VARIANTE ALLA SRT 429 DI VAL D'ELSA LOTTO 3 TRATTO CERTALDO - CASTELFIORENTINO TRA LO SVINCOLO CERTALDO OVEST E LO SVINCOLO CON LA S.P. VOLTERRANA

TRAFFICO E RUMORE- RELAZIONE TECNICA INTEGRATIVA INQUINAMENTO ACUSTICO FASE DI ESERCIZIO

RELAZIONE TECNICA INTEGRATIVA COMPONENTE RUMORE – ADEMPIMENTO ALLE PRESCRIZIONI AI FINI DELL'APPROVAZIONE DEL PROGETTO DEFINITIVO

Figura 1- Posizione delle barriere acustiche potenziate come da prescrizione

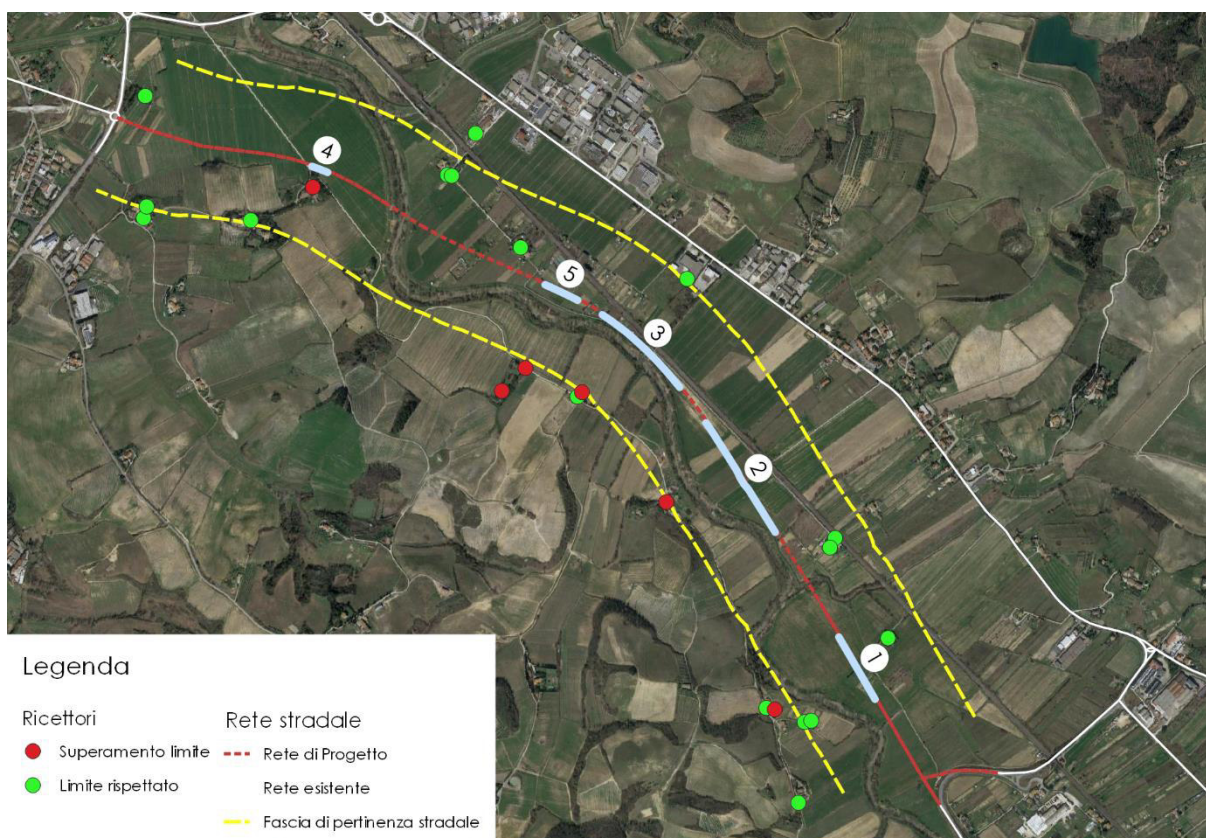
- Inserire una barriera a protezione dei ricettori 4 e 20 che sia fonoassorbente sul lato sorgente;
- Prolungare la barriera numero 4, per offrire maggiore schermatura acustica al ricettore 3;
- Potenziare in lunghezza e/o altezza la barriera numero 2 a protezione del ricettore n°6.

In questo documento si descrivono gli allungamenti previsti per le barriere, come da prescrizione, e si aggiornano i livelli di rumore ai ricettori nello scenario di progetto mitigato.

Si è comunque proceduto a modificare le barriere secondo quanto richiesto.

Tabella 1 – Dimensione e posizione delle barriere acustiche potenziate

| id | Progr_in | Prog_fin | Km_prog_i | Km_prog_fin | Lung (m) | h(m) | Lato direzione Castelfiorentino | Incremento (m) |
| 1 | 14 | 24 | 0.425 | 0.675 | 250 | 4.5 | sx | 0 |
| 2 | 43 | 61 | 1.100 | 1.550 | 450 | 4.5 | sx | +175 |
| 3 | 69 | 87 | 1.704 | 2.075 | 370 | 4.0 | sx | 0 |
| 4 | 137 | 189 | 3.152 | 3.210 | 60 | 4.0 | sx | +30 |
| 5 | 91 | 96 | 2.175 | 2.300 | 125 | 4.0 | sx | +125 (nuova) |
